AVIS D'INFRACTION

Objet : Lieu d'enfouissement sanitaire
Lots P-77, P-78, P-79, P-80, P-81, P-82, P-82-4, P-83, P-90, P-93
et P-94 du cadastre de la municipalité de Terrebonne (secteur
Lachenaie)

RAPPORT D'INSPECTION

Objet : Réponse à l'avis d'infraction contre BFI Usine de triage Lachenaie Ltée
Votre dossier : 0302-04

Photo # : 5

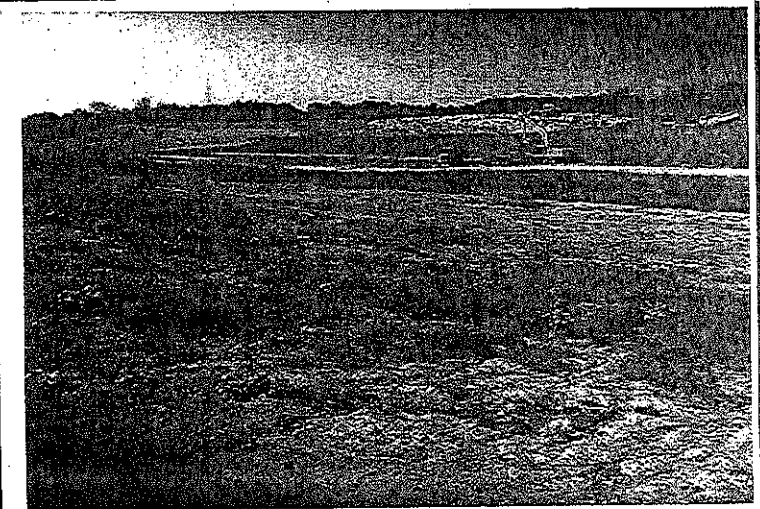
Photo montrant l'enfouissement des déchets. L'enfouissement se fait présentement au niveau des drains 23-24.

Photo # : 6

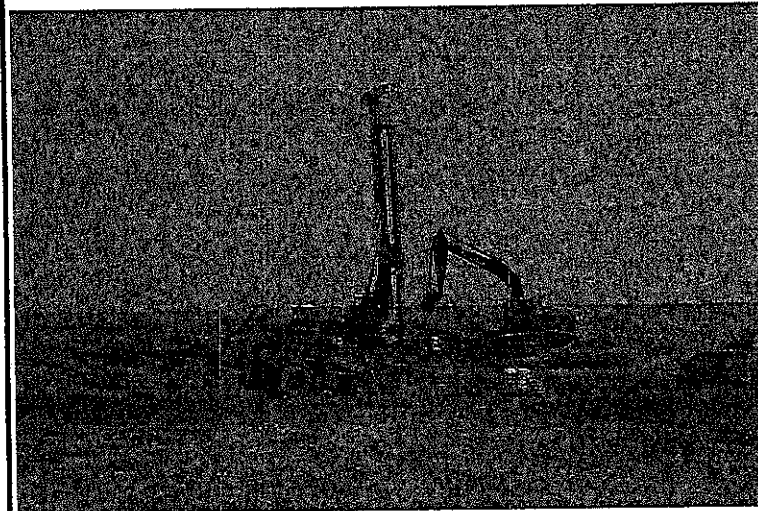
Photo montrant le secteur de la cellule E-2 de la phase 3. À noter que dans ce secteur nous avons obtenus une mesure de 3200,0 ppm CH4 au Nord-Est du puits 335.

ANNEXE 1

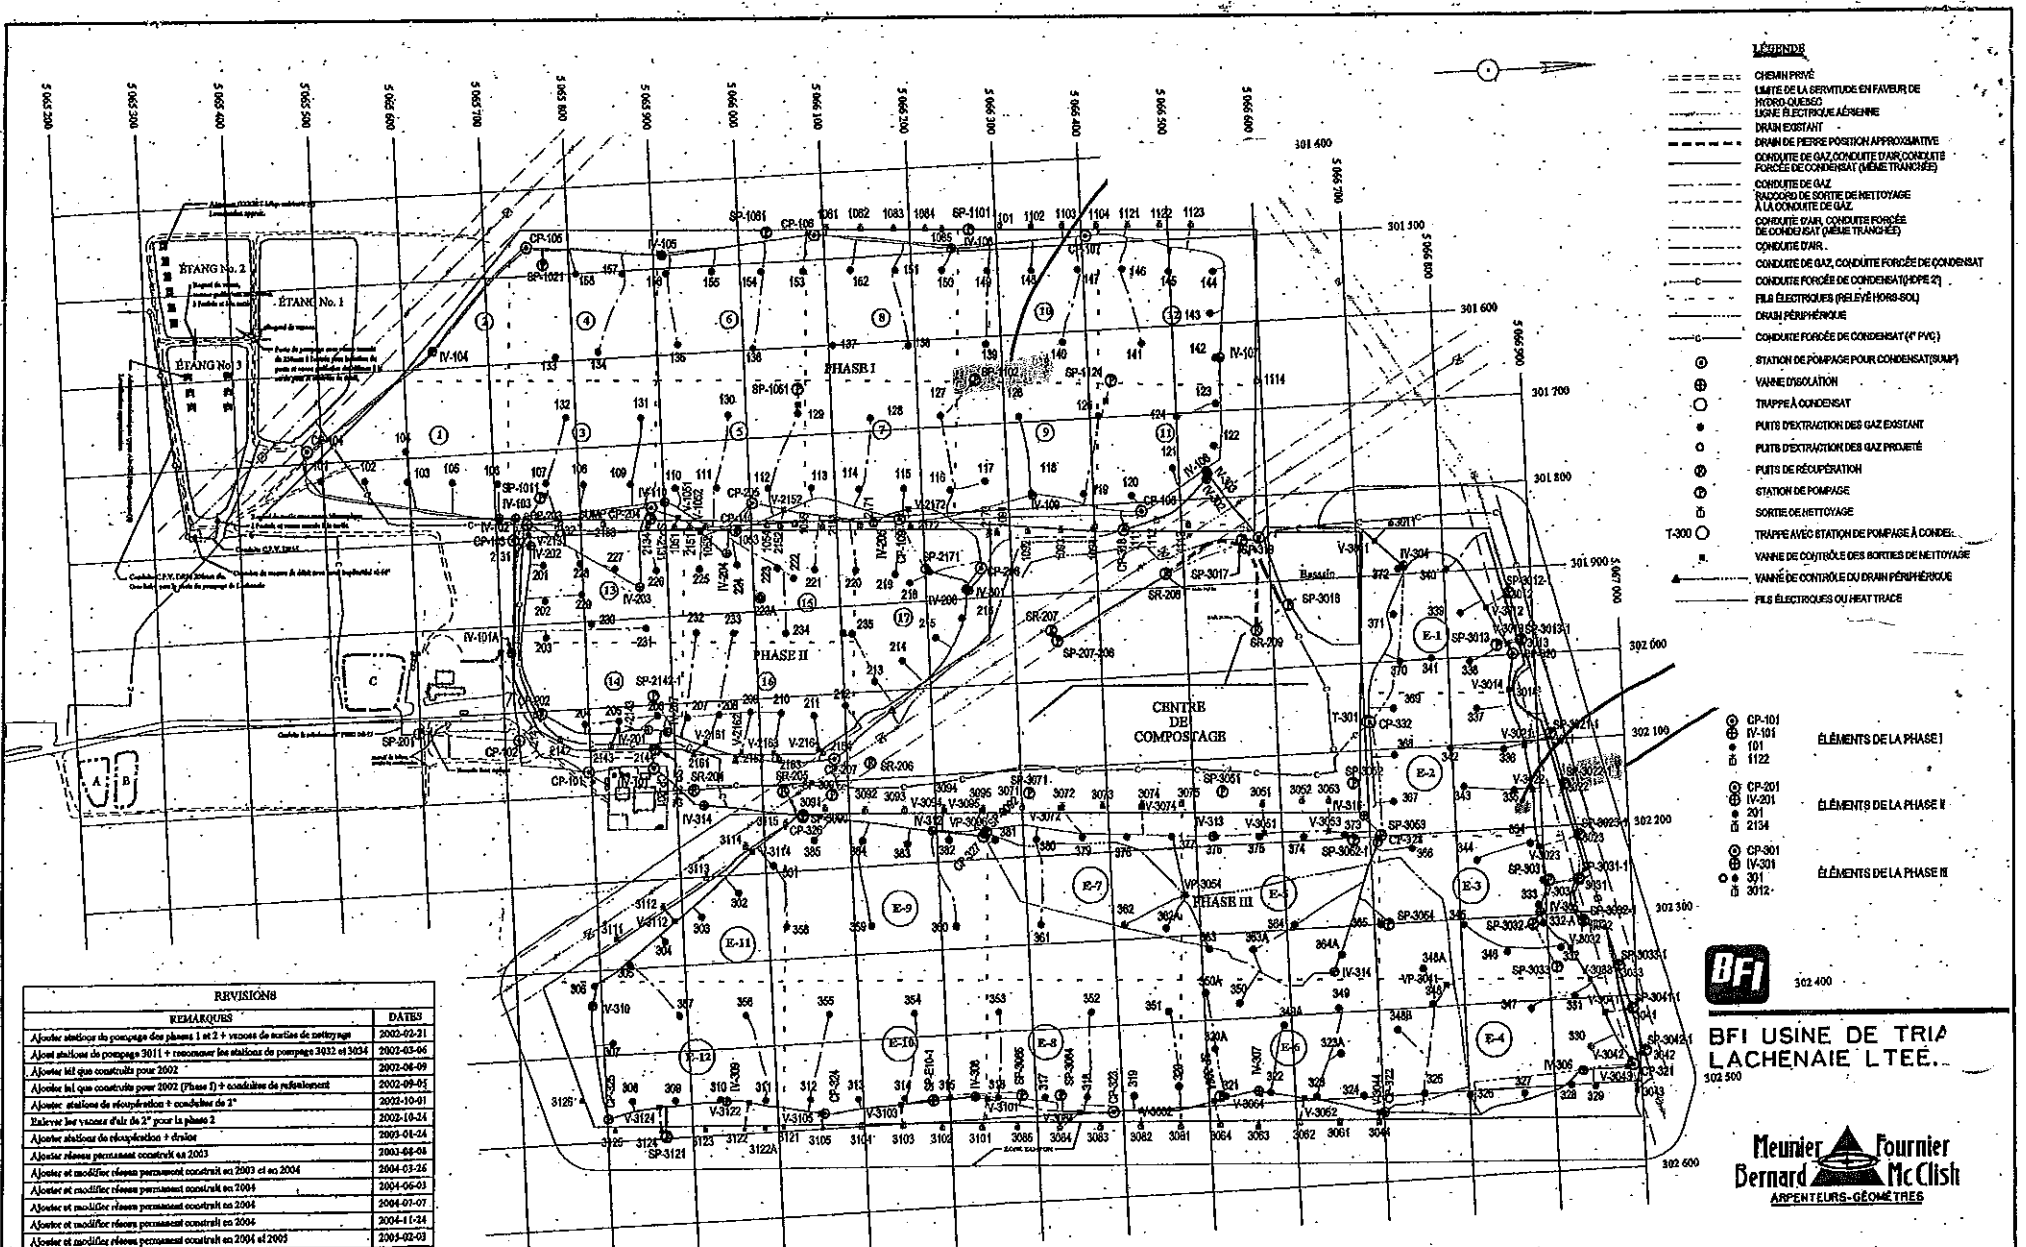
1. Plan montrant les endroits des dépassements de la norme du 500 ppm CH4 en surface.		
BUT(S) : Inspection mensuelle de contrôle et mesure d'intégration de surface (CH4).

Il y a eu trois secteurs où des dépassements de la norme du 500 ppm CH₄ ont été observés (condition 12 des exigences techniques du décret 89-2004). Au point SP 1102 (station de pompage), située entre les champs 8 et 9 de la phase, une lecture de 16 000 ppm de CH₄ a été relevé dans une fissure du recouvrement final en périphérie de la station de pompage. La périphérie de cette même station a donné des résultats dans la plage de 2 000 ppm de CH₄. Suite à ce constat, des travaux d'ajout d'argile et de reprofilage aura lieu dans ce secteur pour contrer cette problématique, ces travaux débuteront aujourd'hui même. Au Nord-Est du puits 335 (cellule E-2) d'extraction du biogaz, nous avons obtenus un résultat de 3 200 ppm CH₄. À noter que dans ce secteur une conduite a été aménagée entre la phase 3 et le décret 89-2004. Cette conduite a comme but de capter les biogaz produits dans l'agrandissement Nord (89-2004). Les travaux ont fait en sorte qu'il y a eu excavation et manipulation d'argile, la végétation qui était présente sur le recouvrement final a alors été détruite. L'argile est fracturé et le sol sans végétation. Il y aura ajout d'argile dans ce secteur et ajout de « top soil » pour une bonne reprise de la végétation. Dans une fissure de l'argile, en bordure de la sortie de nettoyage SP-3022, une lecture de 17 500 ppm CH₄ a été observée. Les mêmes travaux, que le puits d'extraction du biogaz 335, seront faits. Aucun goéland présent sur le site.

- ▶ De faire une reprise de mesure du méthane en surface, sur les secteurs mentionnés dans ce rapport au cours du mois d'octobre 2005, afin de s'assurer que l'entreprise a effectué les correctifs requis pour le respect du seuil d'intervention de 500 ppm ;
- ▶ Faire une inspection mensuelle en octobre 2005.
